CASA DE LAS FLORES
SECUNDINO ZUAZO 1930

BANDEJAS TERRAZAS A JARDÍN. RP 70

A.004.01

Terraza superior en fachada a Jardín de Rodríguez San Pedro 70

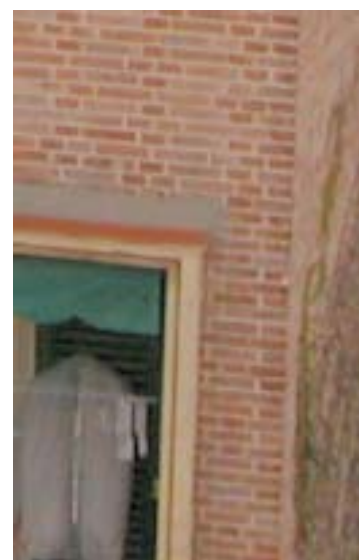
Rodríguez San Pedro a Jardín. Se han hecho reparaciones poco afortunadas en los salientes de fachada para solucionar problemas de estanqueidad.

Meléndez Valdés 59. Se ha reparado también la zona superior del recercado, con un vierteaguas cerámico o un producto impermeabilizante.

En la foto de la izquierda se puede apreciar cómo la parte superior de la moldura-recercado de las terrazas de Rodríguez San Pedro 70 hacia el jardín presenta un remate de impermeabilización, quizá de tipo bituminoso, sobre un plano inclinado. Tal vez se trate, al igual que los baberos inferiores de zinc o plomo, de una imprimación bituminosa a aplicada sobre metal o material cerámico. Además en la foto de la derecha observamos un remate excesivo para ocultar el empotramiento de la lámina mencionada. La esquina superior derecha de la moldura está rota.

Se deben restaurar estas terrazas, entendiéndolas como elementos unitarios (bandejas y recercados) con el perfil correcto de las bandejas (ver detalle) y con el remate superior realizado de forma delicada, rehaciendo las hiladas de ladrillo que se aprecen haberse perdido en la restauración de la fotografía superior.

Detalle aproximado de bandejas restaurada de acuerdo a la morfología original. Babero, goterón, salto de sección... Todos elementos para lograr una sensación liviana de la bandeja y expulsar el agua de lluvia de forma eficaz. MMN Arquitectos, Oct. 2003

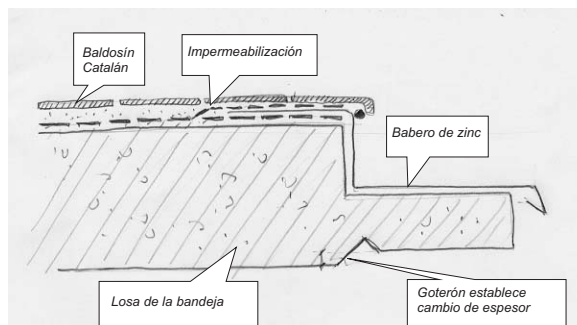
Como siempre, no se trata de realizar un análisis de defectos patológicos que se realizará oportunamente en profundidad, sino de observar las cuestiones que afectan directamente a la integridad del edificio como monumento a conservar. Aclarado este punto, y mientras se desarrolla dicho trabajo, que nos consta que muchas comunidades han iniciado (ITE) hemos de decir que parece evidente que se han realizado, al igual que esta, múltiples reparaciones en el edificio sin el debido respeto por su carácter singular, amparándose en ocasiones un extendido y falso fundamento por el cual una reparación estéticamente aceptable está reñida con una funcional.

Nada más erróneo. Estamos protegiendo un edificio que es notable como Arquitectura. Es decir, su mérito consiste en que sus soluciones óptimas constructivamente lo son también estéticamente. Por ello reparar con desdén o retirando aparentes caprichos estéticos superfluos no sólo es reprobable sino que además produce un peor funcionamiento constructivo del elemento.
